# 小型トラックの燃料装置（サプライポンプ）のリコールについて

平成 27年7月23日

## リコール届出番号3613

## 改善箇所説明図

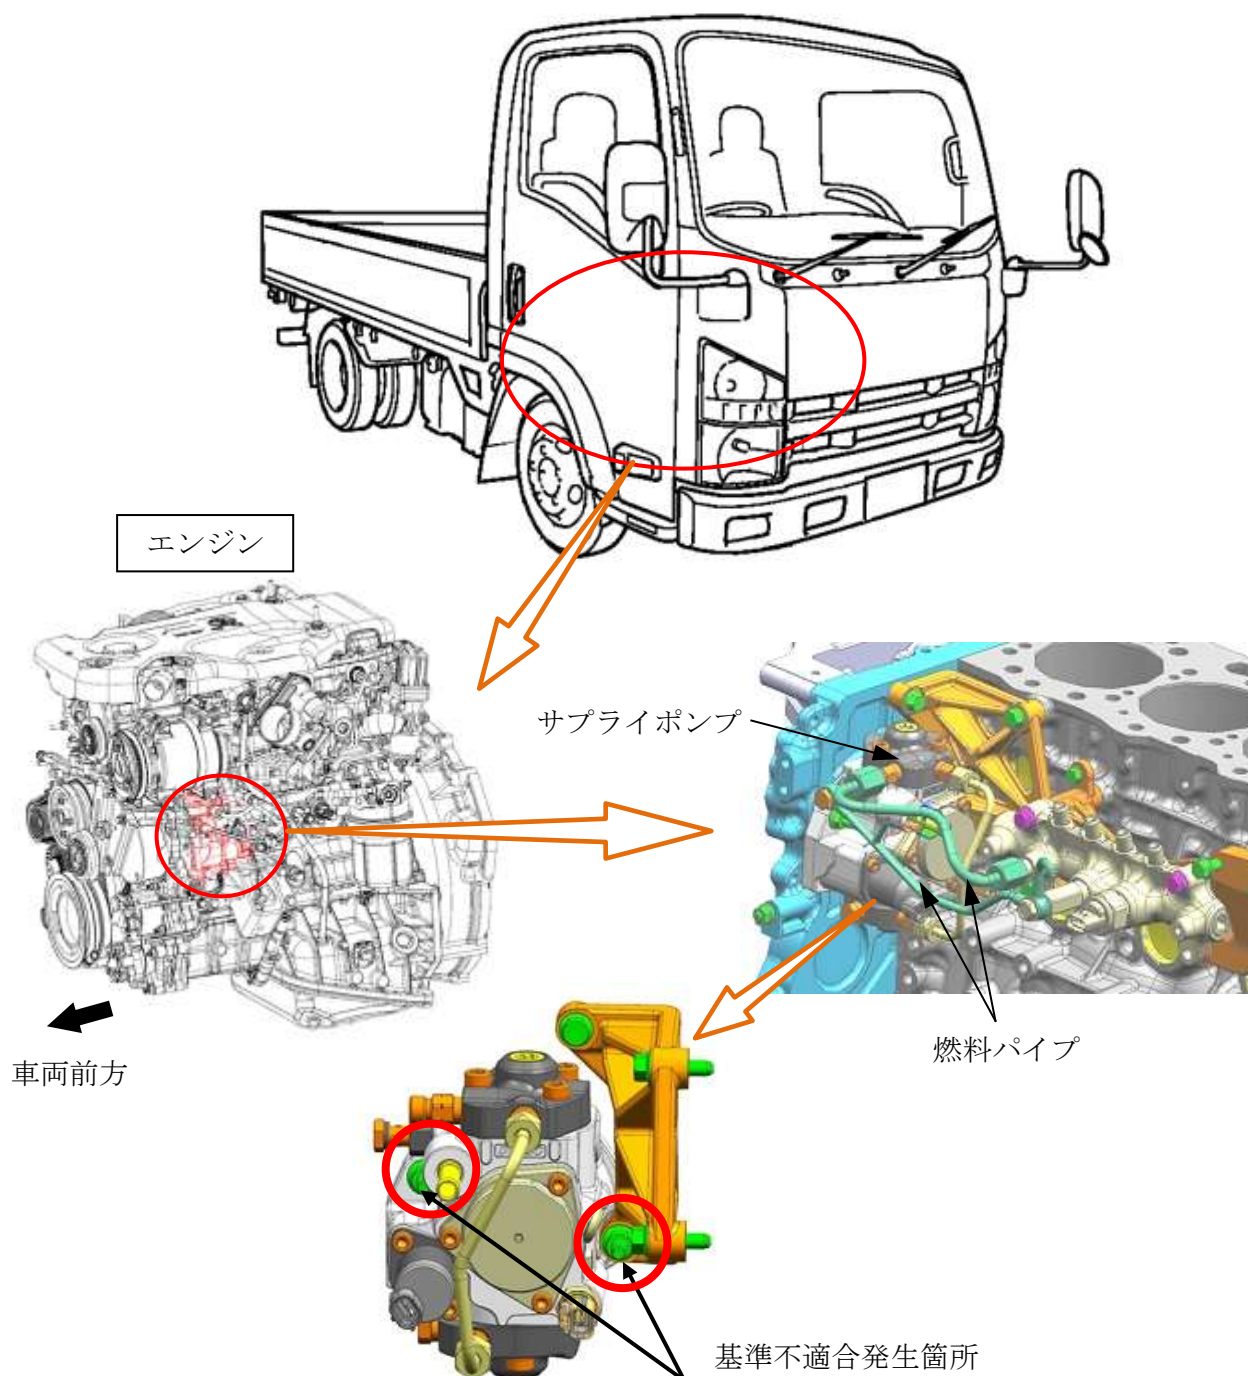
小型トラックの燃料噴射装置において、サプライポンプをエンジンに取付ける締付指示が不適切なため、締結力が不足しているものがある。そのため、そのまま使用を続けると、サプライポンプ取付けボルトの締結部が緩んで振動が増大し、最悪の場合、燃料パイプが亀裂し、燃料が漏れるおそれがある。

全車両、サプライポンプ締結部の点検を行ない、緩んでいる場合はエンジンを良品に交換、緩んでいない場合は増締めを行う。

識別：エンジンヘッドカバー上側に黄色ペイントを塗布する。
